У прилогу дописа достављамо вам примедбу на предложено планско решење - нацрт **Плана генералне регулације подручја градске општине Пантелеј - четврта фаза север**, коју је Секретаријат за планирање и изградњу примио у току јавног увида:

ПРЕДМЕТ: Примедба на нацрт Плана Генералне Регулације подручја градске општине Пантелеј четврта фаза Север

Трајање јавног увида у Нацрт Плана 27.септембар.- 26.октобар 2018.

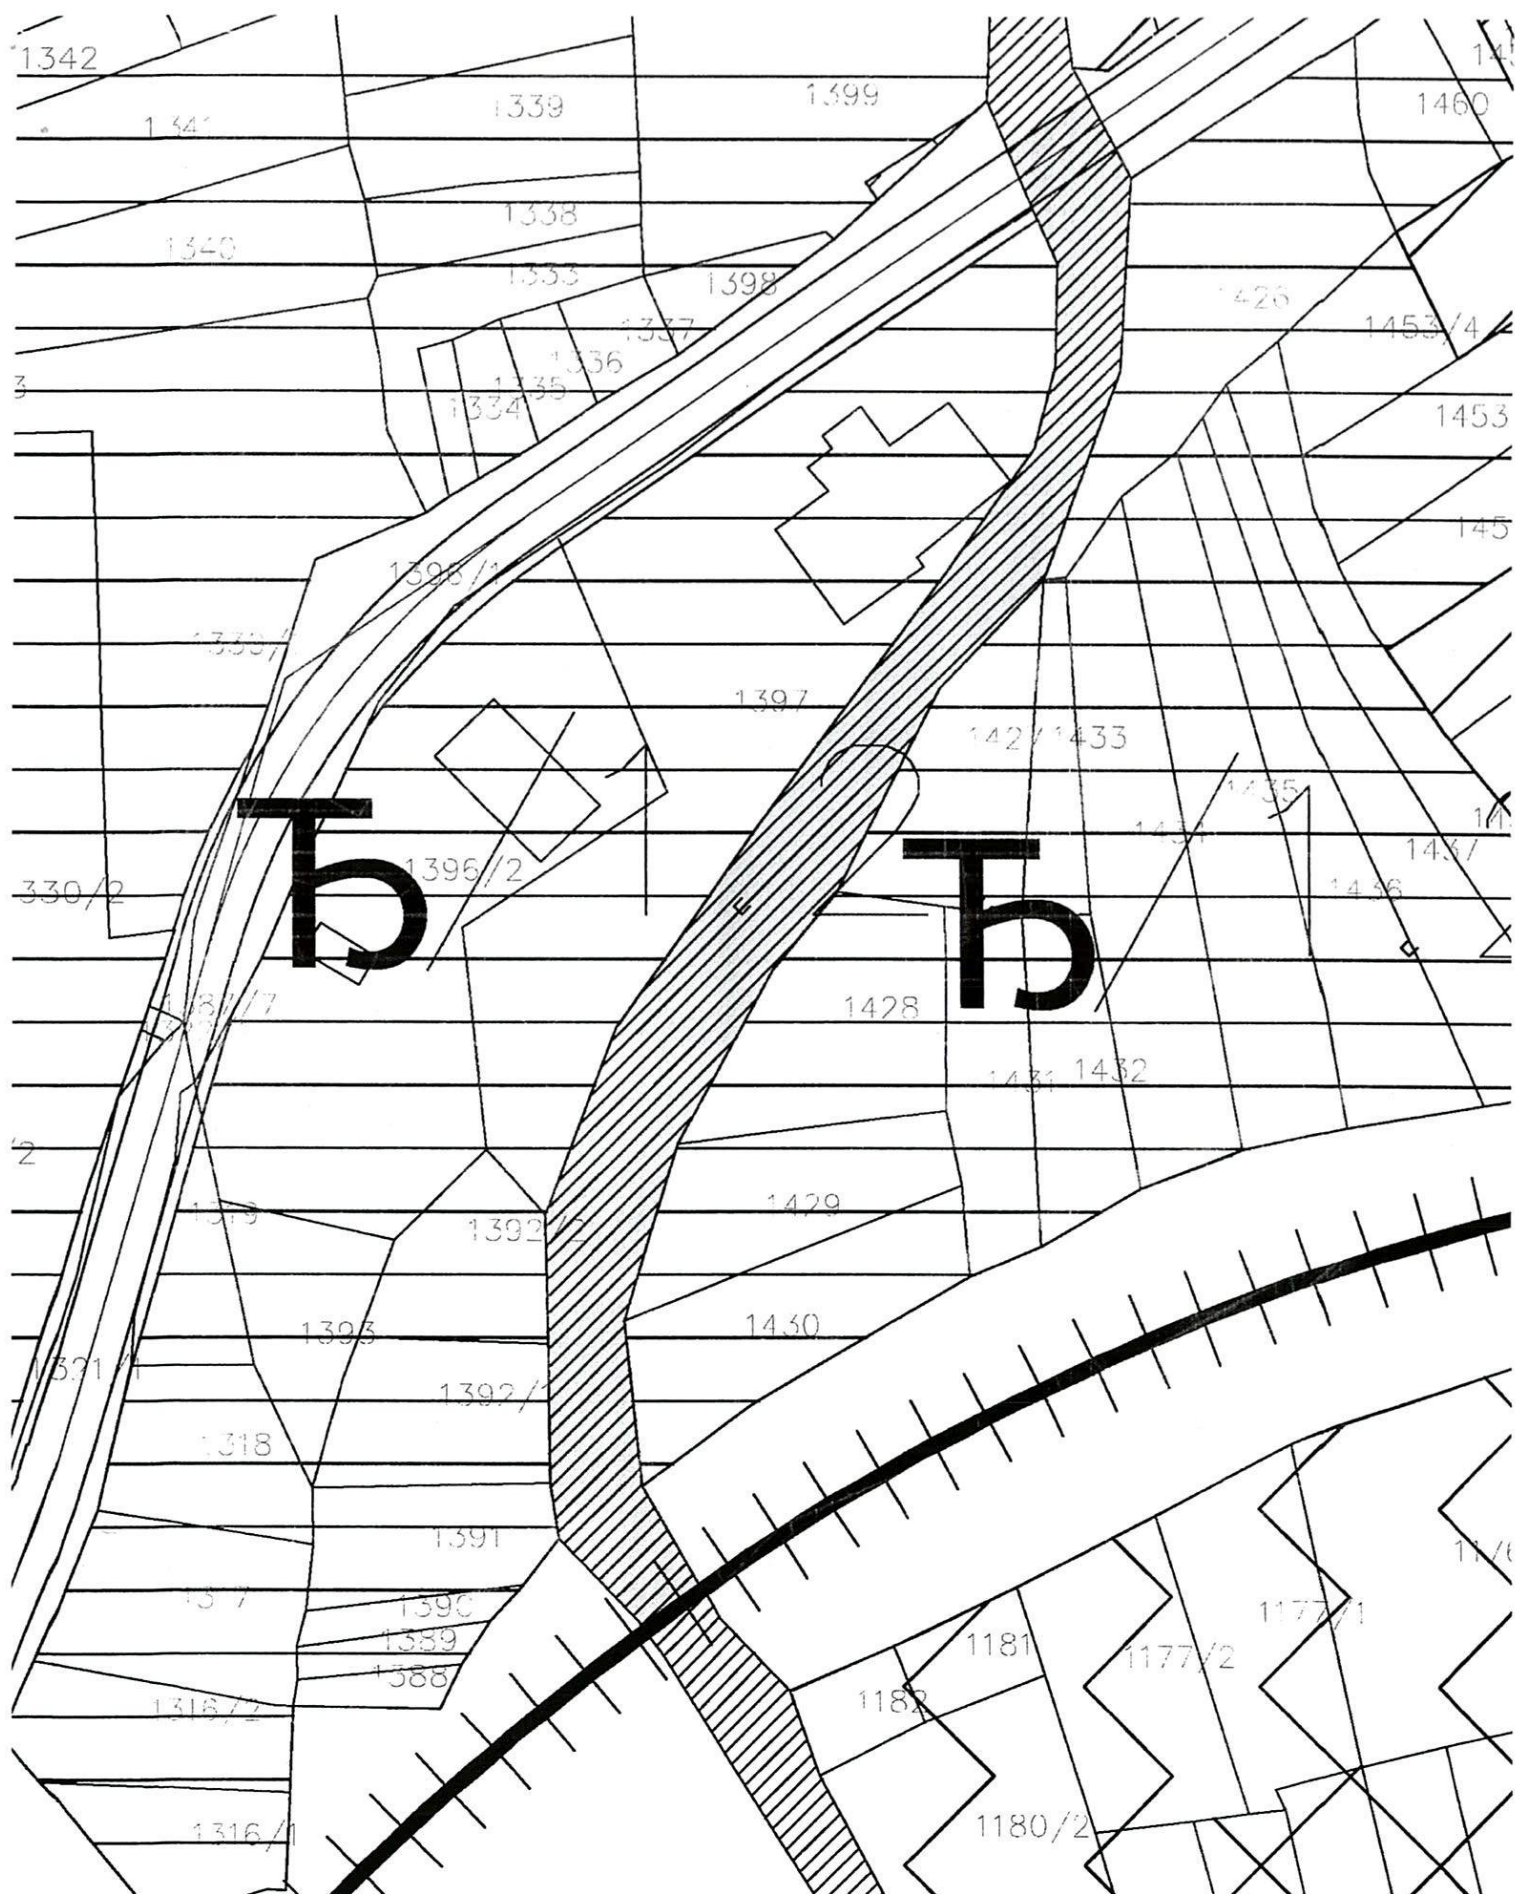
Наиме, у нацрту Плана Генералне Регулације Пантелеј четврта фаза Север постојеће стање једног дела корита Каменичког потока у дужини од око 135 м није приказано стање какво је тренутно на терену. У делу корита наспрам катастарске парцеле број 1397 у КО Доњи Матејевац I, још 2001. године дошло је до промене регулације корита потока и то деоница потока у потезу од пута Ниш – Матејевац - Кнез село и железничке пруге бр. 16 Црвени Крст – Зајечар - Прахово пристаниште.

Имајући у виду све наведено, мишљења сам да је потребно да се у графички део плана унесе постојеће стање тј постојећа траса Каменичког потока у делу од пута Ниш – Матејевац - Кнез село и железничке пруге бр. 16 Црвени Крст – Зајечар - Прахово

пристаниште јер је траса промењена пре израде Нацрта Плана Генералне регулације још 2001. године.

КОПИЈА ПЛАНА

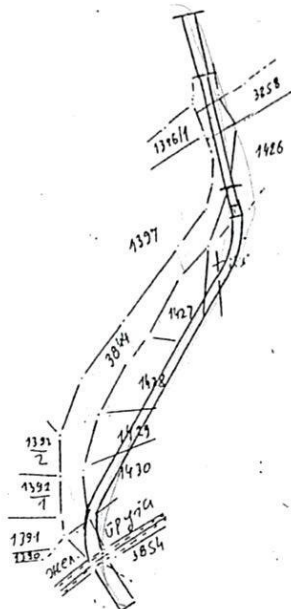
Као прилог достављам Вам део из Нацрта Плана на који се односи као и копију плана где се види упоредни приказ старог и новог стања.
